## Substituição do Eixo de Manivela - 45/50 (4-Tempos)

45/50 (4-Tempos) Modelo 1996

Número de Série E.U.A. 0G370691 a 0G393384  
e 0G403966 a 0G404239

**Figura 1. Marcação de Revisão nos 45/50 4-Tempos**

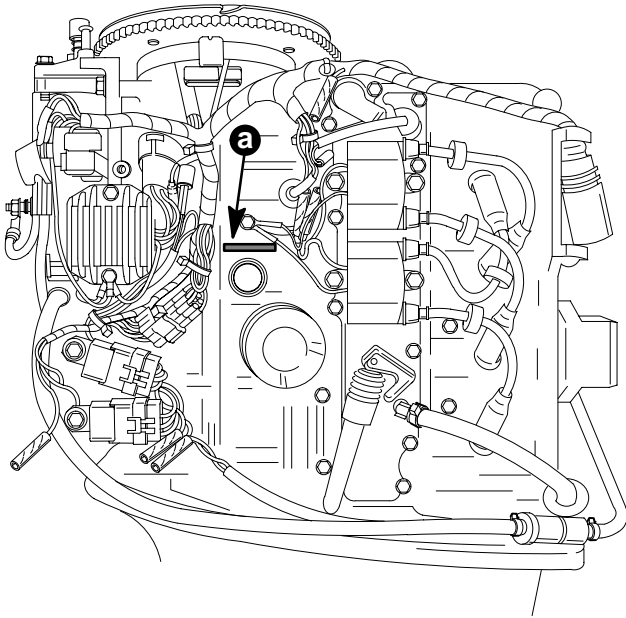
- Um auto-colante com um ponto vermelho aplicado na etiqueta de número de série das caixas de papelão de transporte.
- Um ponto vermelho ou uma marcação pintada no lado do orifício do cabeçote mecânico (Figura 1).

Substitua a unidade do eixo de manivela, os vedantes de óleo do eixo de manivela superior e inferior e cabeçote mecânico para a gaxeta da placa do adaptador, conforme mencionado no manual de serviço de fora de bordo. Aplique um ponto a vermelho ou uma marcação a vermelho no cabeçote mecânico reparado, conforme indicado na (Figura 1).

Substitua a unidade de bloco curto do cabeçote mecânico, a gaxeta da cabeça do cilindro e o cabeçote mecânico para a gaxeta da placa do adaptador, conforme especificado no manual de serviço dos fora de bordo. Aplique um ponto a vermelho ou uma marcação em vermelho no cabeçote mecânico, conforme indicado na (Figura 1).
